改善箇所説明図

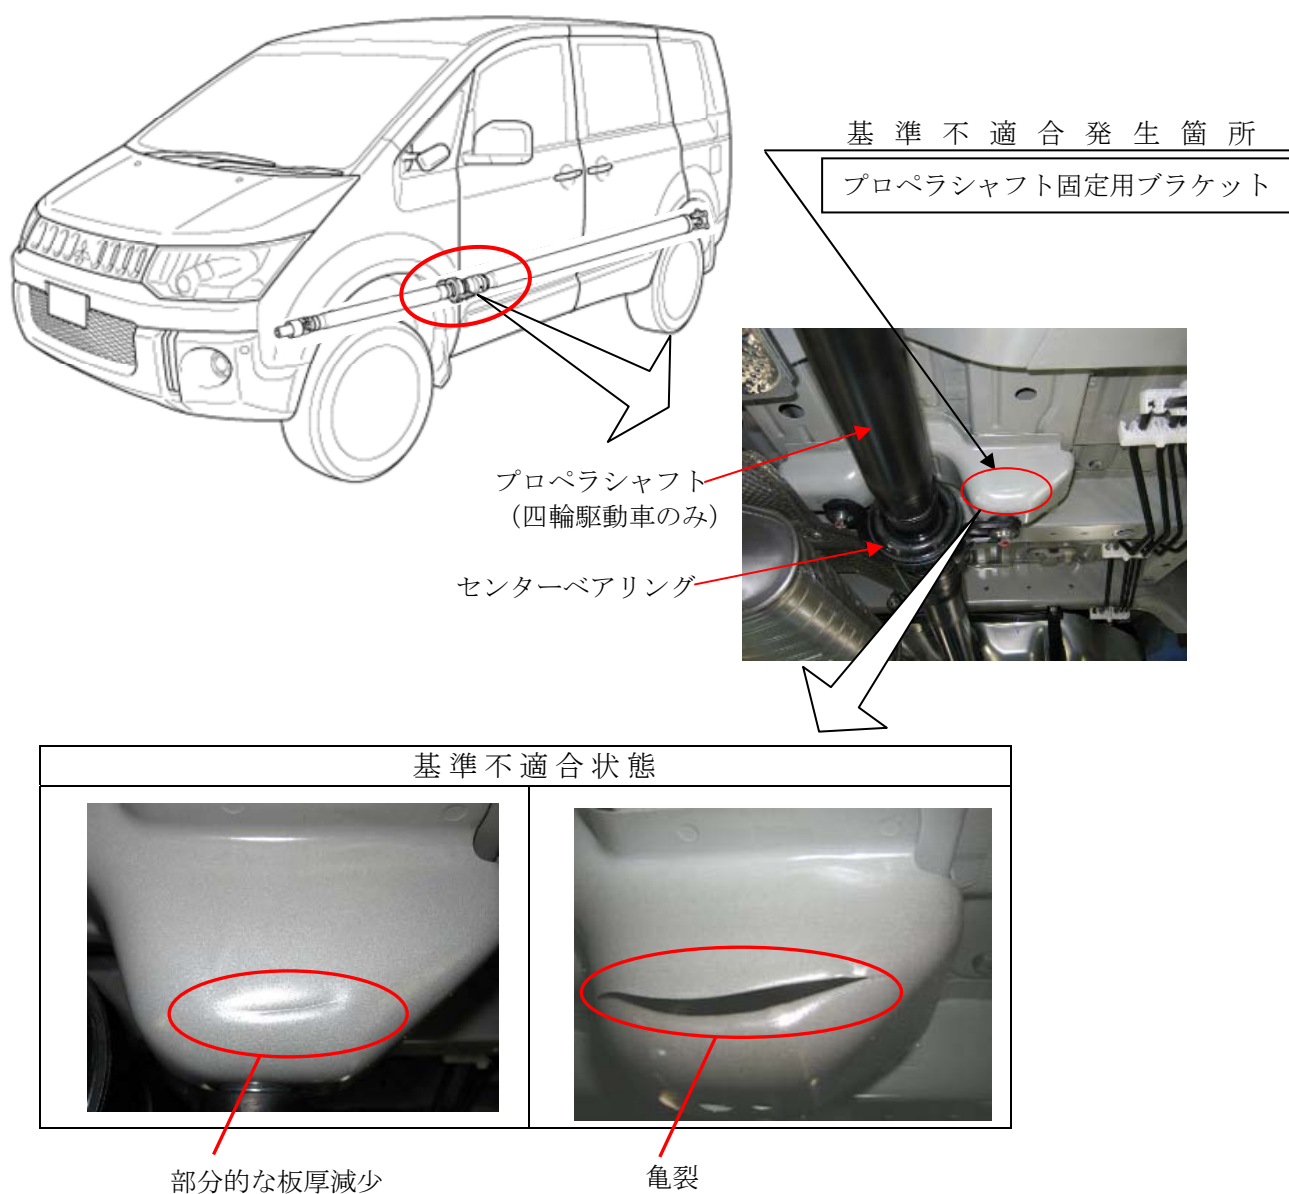
フロアパネルの構成部品であるプロペラシャフト固定用ブラケットのプレス製造工程において、プレス圧力を誤って設定したため、亀裂または部分的な板厚減少が発生しているものがある。そのため、そのまま使用を続けると①四輪駆動車においては、プロペラシャフトの回転振動等により、当該ブラケットが破損し、走行不能となるおそれがある。②前輪駆動車においては、錆等が発生し、当該ブラケットの強度に影響を及ぼすおそれがある。

- 全車両、ブラケットを点検し、
- ①四輪駆動車においては、亀裂または部分的な板厚減少がある場合は、ブラケットを良品と交換する。
 - ②前輪駆動車においては、亀裂がある場合のみ、ブラケットを良品と交換する。

注：図中の□内は、点検し、必要に応じ交換する部品を示す。
